INCONTRO PUBBLICO

AMPLIAMENTO DISCARICA DI JESOLO

Passarella di Jesolo, 31 maggio 2018

Opere di messa in sicurezza, completamento, riprofilatura e compensazione ambientale della discarica di Piave Nuovo a Jesolo

Figura 4-17 Inquadramento viario (Elaborazione TERRA SRL)

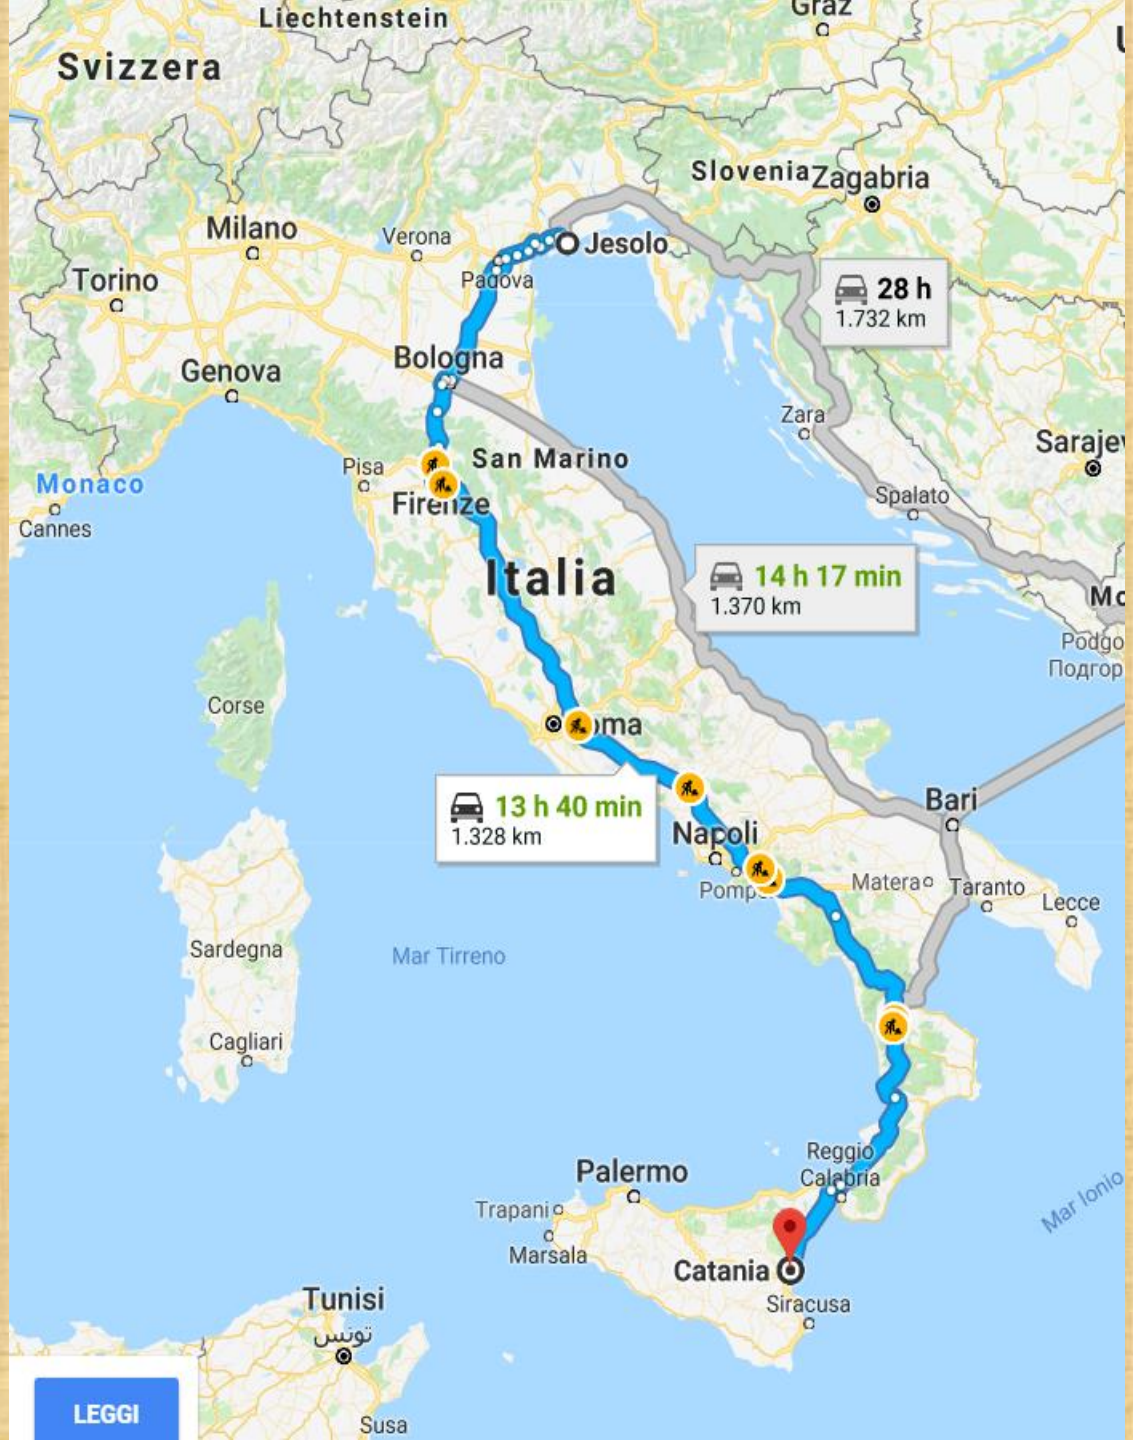
I dati cui fa riferimento lo studio della provincia di Venezia si basa su rilievi del traffico dell'anno 2001, assolutamente superati in tutti questi anni

Se si mettono in fila un dopo l'altro tutti i mezzi che accedono alla discarica (conferimento sovrullo, conferimento terra e materiali, stazione di travaso) e si considera che transitano 2 volte (in entrata ed in uscita in via Piave Nuovo), partendo da Jesolo arriviamo a ROMA!

Se poi ricordiamo che il gestore ha intenzione di raddoppiare la superficie della stazione di travaso e, di conseguenza, il traffico di mezzi, allora arriviamo a NAPOLI!

Stimando che il traffico di accesso alla discarica rappresenti, per eccesso, il 40% dei mezzi pesanti che transitano sulla sp 47, il totale dei mezzi che ogni anno percorrono la strada può salire a 75000. A questo punto arriviamo a Catania !!!
